PLAN LOCAL D'URBANISME

MÉTROPOLE ROUEN NORMANDIE

MODIFICATION N°2 – PPR 2021
PÔLE DE PROXIMITÉ PLATEAUX-ROBEC

> NOTICE DE PRÉSENTATION ET MOTIFS
DES CHANGEMENTS APPORTÉS

a. Ajout d'un emplacement réservé n°273ER03

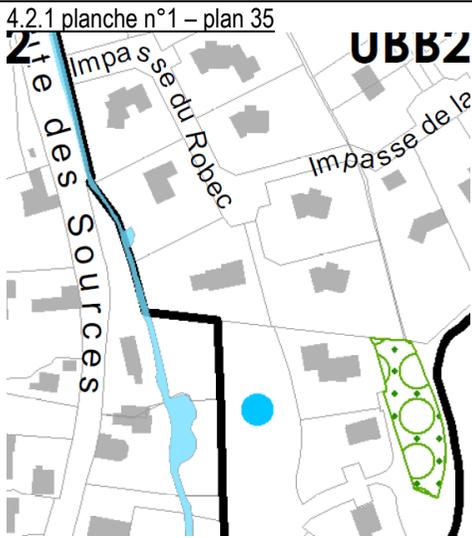
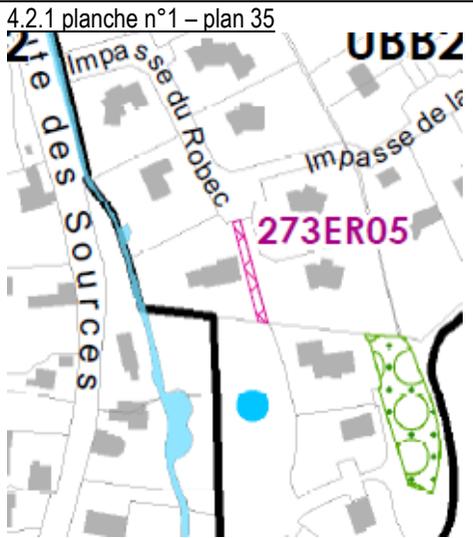
Pièce(s) concernée(s)	Intitulé	Objet de la modification																					
4.2.1 planche n°1 – plan 35 4.2.4.1 liste des emplacements réservés	Ajout d'un emplacement réservé n°273ER03 pour l'aménagement d'une sente piétonne	Ajout de l'emplacement réservé n°273ER03 sur la parcelle AE68 (1.542 m²).																					
Zone(s) et/ou parcelle(s) concernée(s)	Justification de la modification																						
UBB2 / Parcelle AE68	La Métropole Rouen Normandie œuvre à la promotion du territoire par la création de chemins de randonnée. Afin d'assurer la continuité des tracés existants, un nouvel emplacement réservé est défini en limite est de la parcelle AE68. Bénéficiaire : MRN.																						
AVANT MODIFICATION		APRÈS MODIFICATION																					
<p>4.2.1 planche n°1 – plan 35</p>  <p>4.2.4.1 liste des emplacements réservés</p> <table border="1"> <tr> <td>FONTAINE-SOUS-PRÉAUX</td> <td>PLATEAUX ROBEC</td> <td>273ER02</td> <td>Eau/Ass</td> <td>MRN</td> <td>12 813</td> <td>Création d'un bassin de rétention</td> </tr> </table>		FONTAINE-SOUS-PRÉAUX	PLATEAUX ROBEC	273ER02	Eau/Ass	MRN	12 813	Création d'un bassin de rétention	<p>4.2.1 planche n°1 – plan 35</p>  <p>4.2.4.1 liste des emplacements réservés</p> <table border="1"> <tr> <td>FONTAINE-SOUS-PRÉAUX</td> <td>PLATEAUX ROBEC</td> <td>273ER02</td> <td>Eau/Ass</td> <td>MRN</td> <td>12 813</td> <td>Création d'un bassin de rétention</td> </tr> <tr> <td>FONTAINE-SOUS-PRÉAUX</td> <td>PLATEAUX ROBEC</td> <td>273ER05</td> <td>Voie</td> <td>MRN</td> <td>138</td> <td>Création d'un chemin de maillage piétonnier</td> </tr> </table>	FONTAINE-SOUS-PRÉAUX	PLATEAUX ROBEC	273ER02	Eau/Ass	MRN	12 813	Création d'un bassin de rétention	FONTAINE-SOUS-PRÉAUX	PLATEAUX ROBEC	273ER05	Voie	MRN	138	Création d'un chemin de maillage piétonnier

- Ainsi les plans modifiés du règlement graphique sont les suivants : 4.2.1 planche n°1 – plan 35 + 4.2.4.1 liste des emplacements réservés
- Ensemble des pièces impactées par cette modification : 4.2.1 planche n°1 – plan 35 + 4.2.4.1 liste des emplacements réservés

a. Modification de l'OAP n°313A « Les Friés »

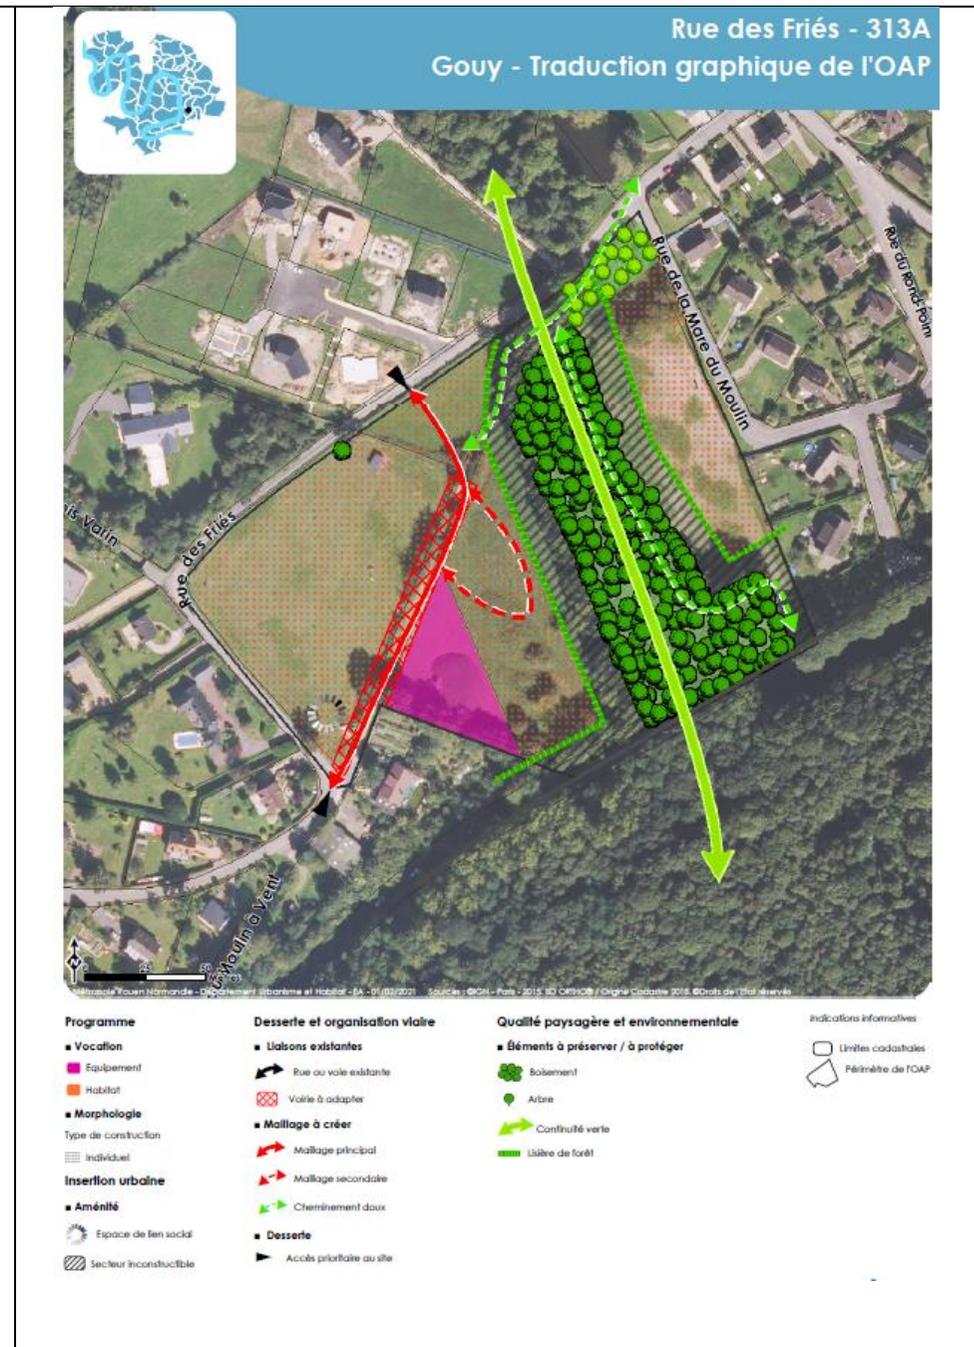
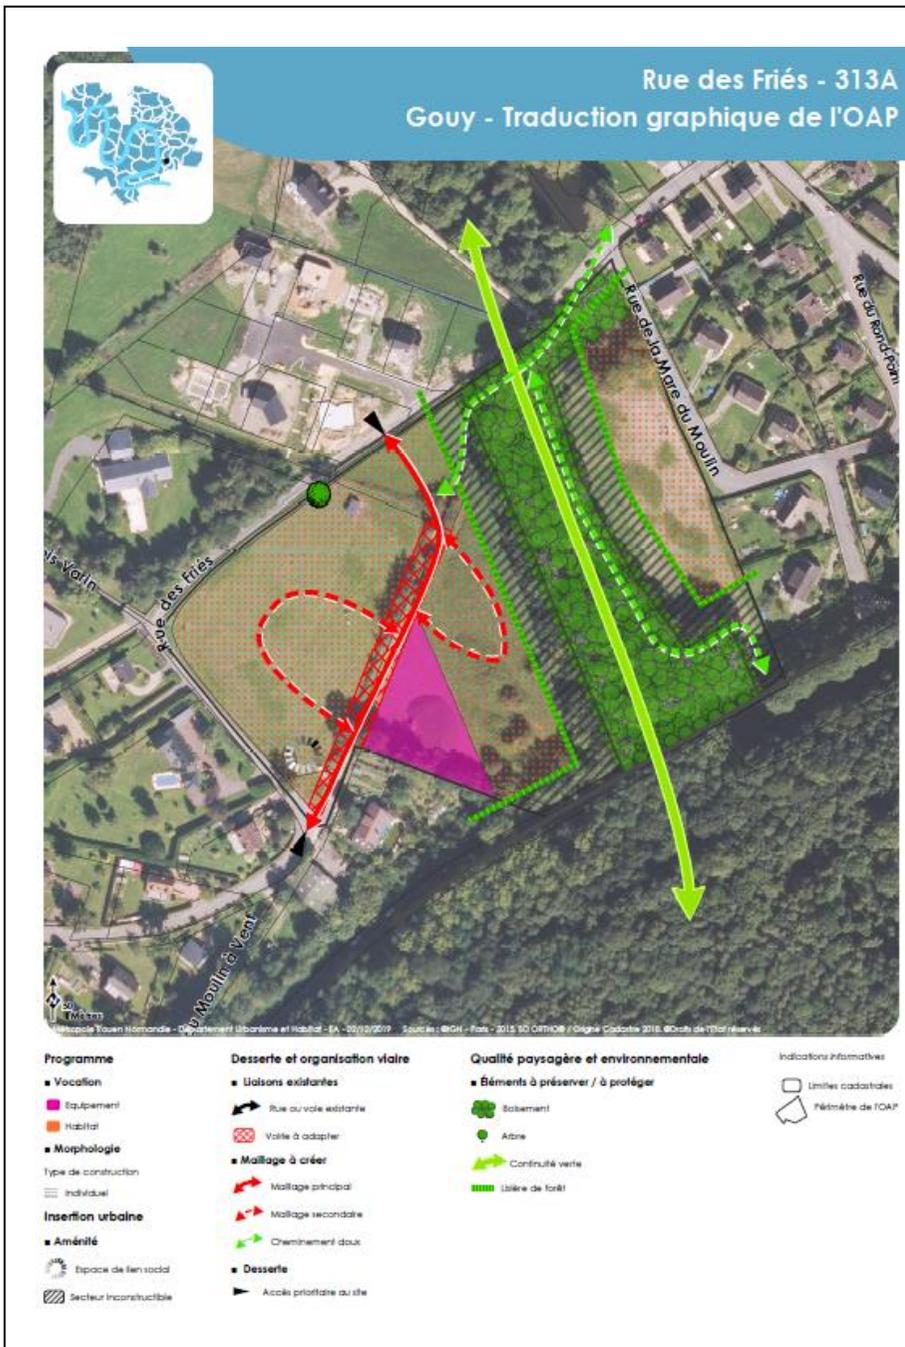
<i>Pièce(s) concernée(s)</i>	<i>Intitulé</i>	<i>Objet de la modification</i>
3.2 OAP Sectorielles – tome 2 – commune de Gouy	Modification des dispositions écrites et graphiques de l'OAP n°313A	Dans le volet graphique : supprimer la voirie secondaire sur le schéma en partie ouest, rectifier le périmètre du bois selon son emprise réelle sur le terrain, garantir la continuité du corridor par l'ajout d'un boisement à planter au carrefour entre la rue des Friés et la rue de la Mare du Moulin. Dans le volet écrit : supprimer le phasage, ajouter ou supprimer les mentions relatives aux sujets modifiés dans le volet graphique.
<i>Nom et numéro de l'OAP</i>	<i>Justification de la modification</i>	
313A « Les Friés »	Du fait de la topographie marquée, de la configuration très contraignante du site (séparé en deux parties, impacté par l'emprise d'un réservoir d'eau potable de grande surface et par la présence de réseaux enterrés) et du périmètre actuel de l'espace boisé et de la nécessaire continuité du corridor écologique, les dispositions initialement prévues par l'OAP sont à adapter. Ces évolutions ne remettent pas en cause le parti d'aménagement global du site et visent à garantir les objectifs de l'OAP.

- Ainsi les pages modifiées des OAP sont les suivantes : tome 2, pages 35 à 37
- Ensemble des pièces impactées par cette modification : 3.2 OAP Sectorielles – tome 2

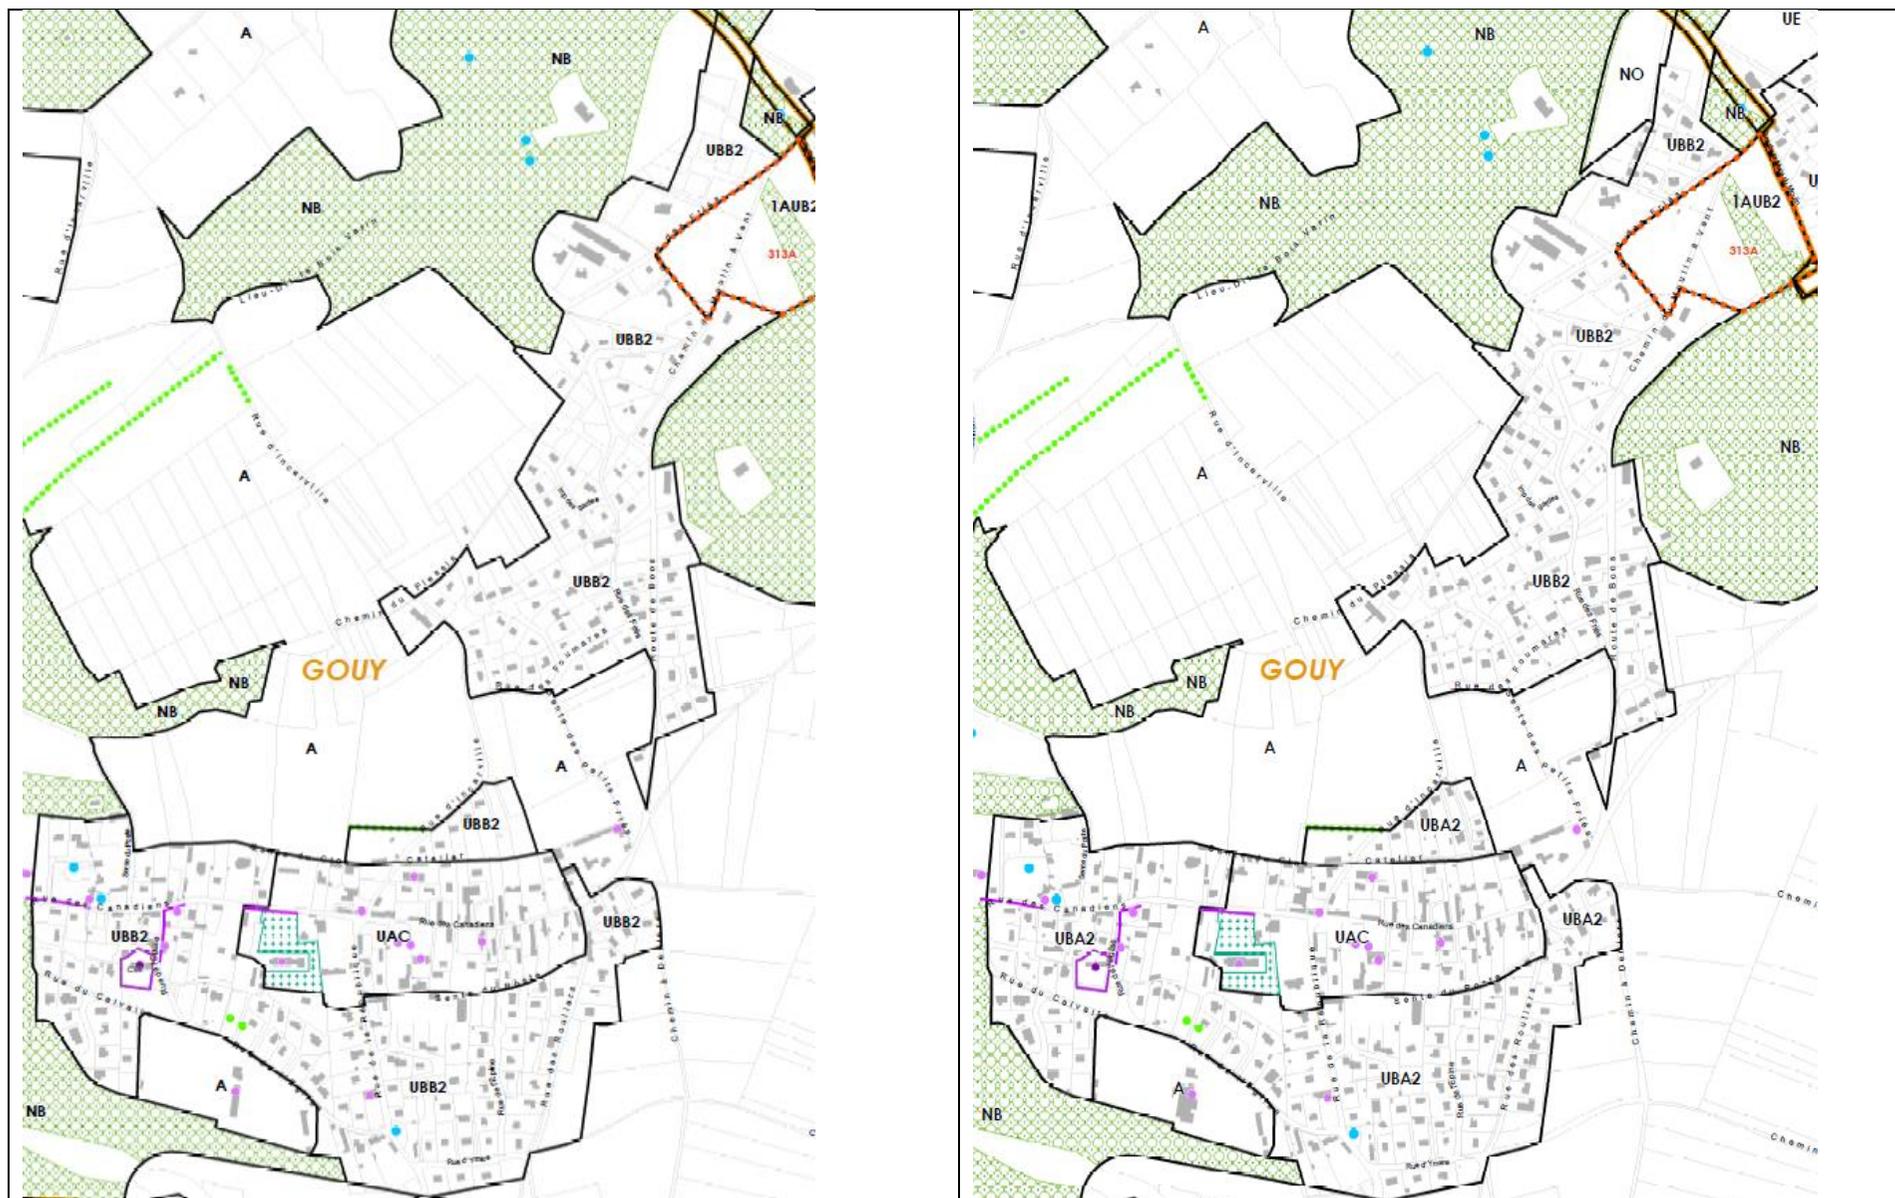
<i>Pièce(s) concernée(s)</i>	<i>Intitulé</i>	<i>Objet de la modification</i>
4.2.1 planche n°1 – plan 59	Évolution d'une partie de la zone UBB2 (autour de la zone UAC) en zone UBA2	Évolution de la zone UBB2 située en centre-bourg, autour de la zone UAC (21 ha) en zone UBA2, afin d'augmenter le coefficient d'emprise au sol (25% en UBB2, 30% en UBA2).
<i>Zone(s) et/ou parcelle(s) concernée(s)</i>	<i>Justification de la modification</i>	
UBB2	Le coefficient d'emprise au sol de 25%, autorisé en zone UBB2, est déjà atteint sur de nombreuses parcelles du centre-bourg de la commune. Afin de permettre leur évolution, il est décidé de reclasser ce secteur en zone UBA2 (zone urbaine mixte à dominante d'habitat individuel dense et moyennement dense localisée en bourgs et villages), laquelle autorise 30% d'emprise au sol.	
<i>AVANT MODIFICATION</i>		<i>APRÈS MODIFICATION</i>

- Ainsi les plans modifiés du règlement graphique sont les suivants : 4.2.1 planche n°1 – plan 59
- Ensemble des pièces impactées par cette modification : 4.2.1 planche n°1 – plan 59

c. Erreur matérielle : reclassement en zone NO d'une parcelle classée en zone NB

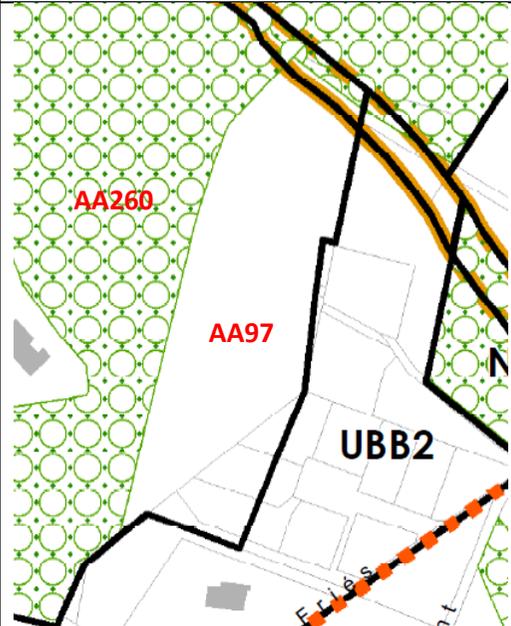
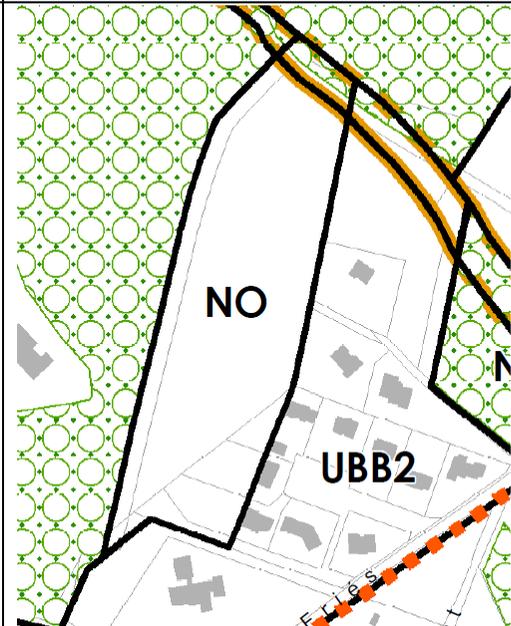
Pièce(s) concernée(s)	Intitulé	Objet de la modification
4.2.1 planche n°1 – plan 59	Erreur matérielle : reclassement en zone NO d'une parcelle classée en zone NB	Reclasser en zone NO (naturelle ouvert) la parcelle AA97 (14.000 m ²) et les parcelles AA82, AA83, AA94 et AA96 (2.295 m ²), actuellement classée en zone NB (naturelle boisée) suite à une erreur matérielle.
Zone(s) et/ou parcelle(s) concernée(s)	Justification de la modification	
Zone NB / Parcelles AA82, AA83, AA94, AA96 et AA97	La parcelle AA97 constitue actuellement un vaste herbage pour moutons ; elle n'est dotée d'aucun boisement mais est pourtant classée en zone NB. À proximité, la parcelle AA260 constitue la limite d'un boisement s'étendant à l'ouest, elle est donc, à ce titre, classée en zone NB et dotée d'une trame de protection EBC. Considérant que la parcelle AA97 n'est pas boisée, il convient de la reclasser en zone NO. Au sud de la parcelle AA97, les fonds de jardins que représentent les parcelles AA83, AA94 et AA96 et la parcelle AA84 correspondant au bassin du lotissement sont actuellement classées en zone NB. Considérant qu'elles ne sont pas boisées, il convient de les reclasser en zone NO.

- Ainsi les plans modifiés du règlement graphique sont les suivants : 4.2.1 planche n°1 – plan 59
- Ensemble des pièces impactées par cette modification : 4.2.1 planche n°1 – plan 59

a. Reclassement en zone UE d'une parcelle classée en UXA

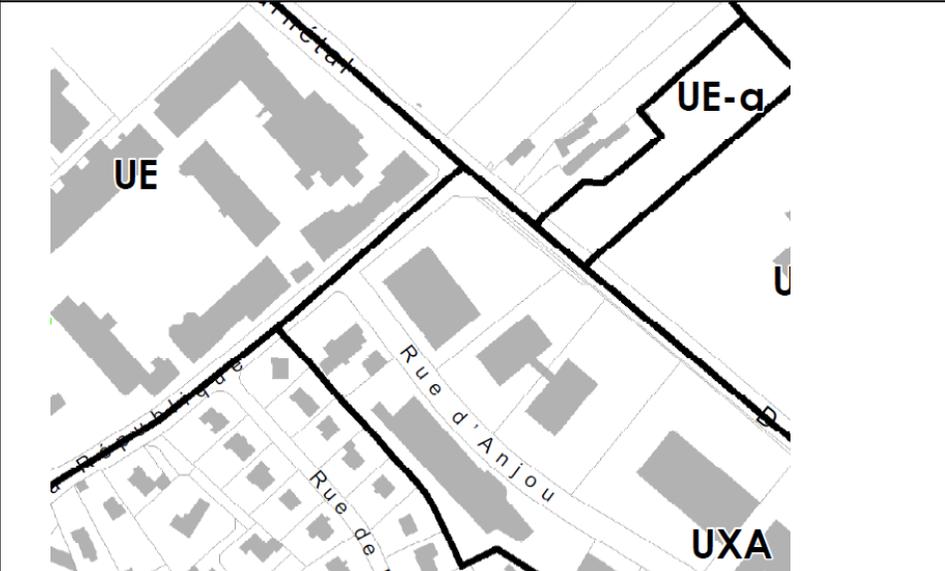
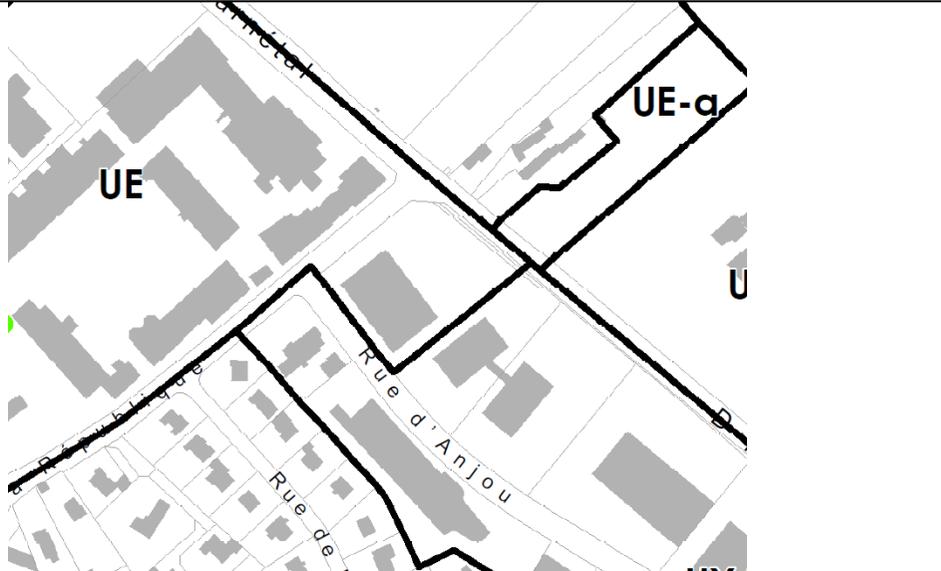
<i>Pièce(s) concernée(s)</i>	<i>Intitulé</i>	<i>Objet de la modification</i>
4.2.1 planche n°1 – plan 49	Reclassement en zone UE d'une parcelle classée en UXA	Évolution du zonage de la parcelle AE477 (5.000 m²) correspondant à l'extension du lycée La Châtaigneraie.
<i>Zone(s) et/ou parcelle(s) concernée(s)</i>	<i>Justification de la modification</i>	
UXA-UE / Parcelle AE477	Les représentants du lycée La Châtaigneraie ont fait l'acquisition de la parcelle AE477 afin d'aménager une extension de l'équipement scolaire : il convient d'harmoniser le zonage du périmètre du lycée, par un classement en UE de cette parcelle, dans un souci de cohérence d'usage.	
<i>AVANT MODIFICATION</i>		<i>APRÈS MODIFICATION</i>

- Ainsi les plans modifiés du règlement graphique sont les suivants : 4.2.1 planche n°1 – plan 49
- Ensemble des pièces impactées par cette modification : 4.2.1 planche n°1 – plan 49

b. Erreur matérielle – patrimoine naturel : déplacement du figuré ponctuel de protection d'un arbre remarquable

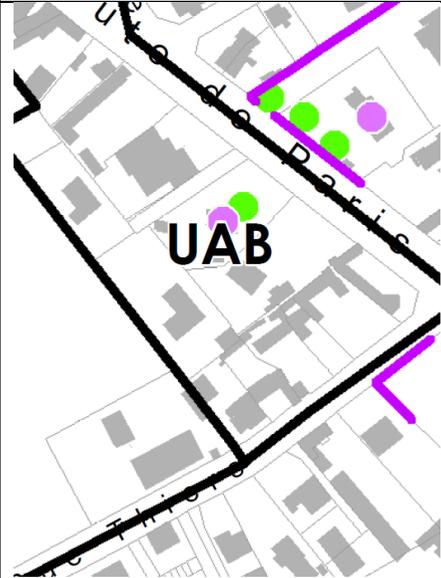
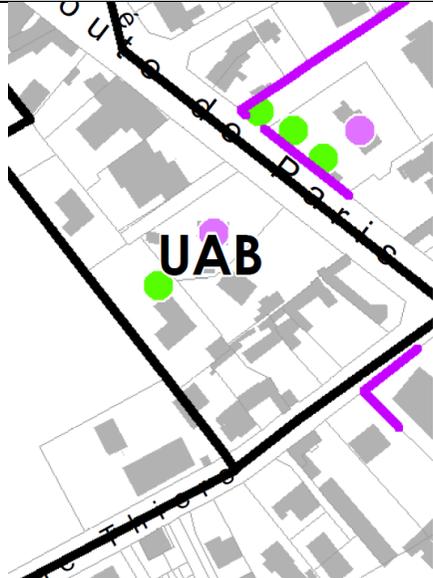
<i>Pièce(s) concernée(s)</i>	<i>Intitulé</i>	<i>Objet de la modification</i>
4.2.1 planche n°1 – plan 49	Erreur matérielle : mauvais positionnement du figuré ponctuel de protection d'un arbre remarquable.	Un arbre remarquable a été mal positionné (sur la parcelle AM39) et doit être déplacé (vers la parcelle AM47).
<i>Zone(s) et/ou parcelle(s) concernée(s)</i>	<i>Justification de la modification</i>	
UAB / Parcelle AM47	Il convient de supprimer le figuré de protection d'un arbre remarquable situé sur la parcelle AM39 et de le faire apparaître sur la parcelle AM47.	
<i>AVANT MODIFICATION</i>		<i>APRÈS MODIFICATION</i>

- Ainsi les plans modifiés du règlement graphique sont les suivants : 4.2.1 planche n°1 – plan 49
- Ensemble des pièces impactées par cette modification : 4.2.1 planche n°1 – plan 49

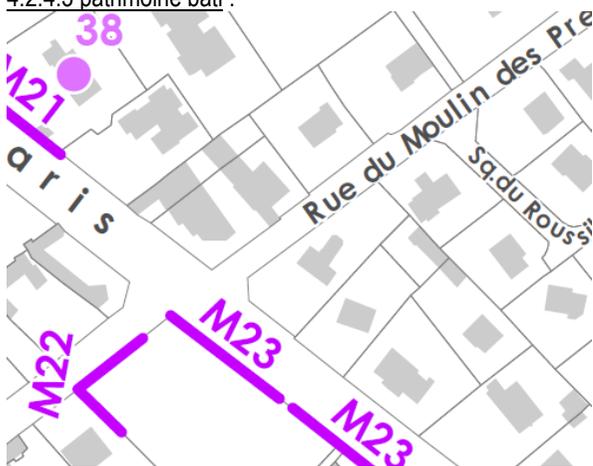
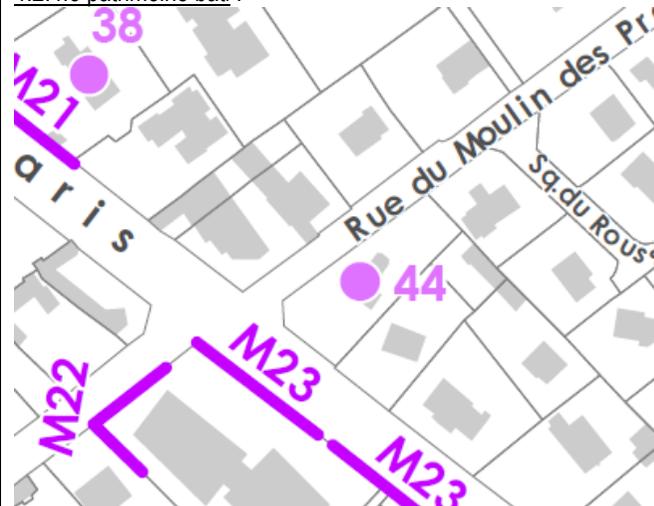
Pièce(s) concernée(s)	Intitulé	Objet de la modification
4.1.2.1 fiches patrimoine bâti 4.2.1 planche n°1 – plan 49 4.2.4.3 patrimoine bâti	Ajout de protection de patrimoine bâti, route de Paris	Identification d'un bâtiment situé au 44 route de Paris (parcelle AI79) à protéger au titre du patrimoine bâti – protection moyenne et création d'une fiche patrimoine correspondante.
Zone(s) et/ou parcelle(s) concernée(s)		Justification de la modification
UBB1 / Parcelle AI79		Cette modification vise à valoriser les spécificités locales du patrimoine bâti communal en identifiant les constructions présentant une architecture de qualité, afin d'assurer leur préservation. Cette maison bourgeoise présente des caractéristiques architecturales caractéristiques de l'urbanisation des plateaux au 19ème s. le long de la route de Paris. Cette maison implantée en recul sur la rue et entourée d'un parc offre à la vue un paysage de qualité.

- Ainsi les pages modifiées du règlement écrit sont les suivantes : 4.1.2.1 fiches patrimoine bâti
- Ainsi les plans modifiés du règlement graphique sont les suivants : 4.2.1 planche n°1 – plan 49
- Ensemble des pièces impactées par cette modification : 4.2.1 planche n°1 – plan 49 + 4.1.2.1 fiches patrimoine bâti + 4.2.4.3 patrimoine bâti
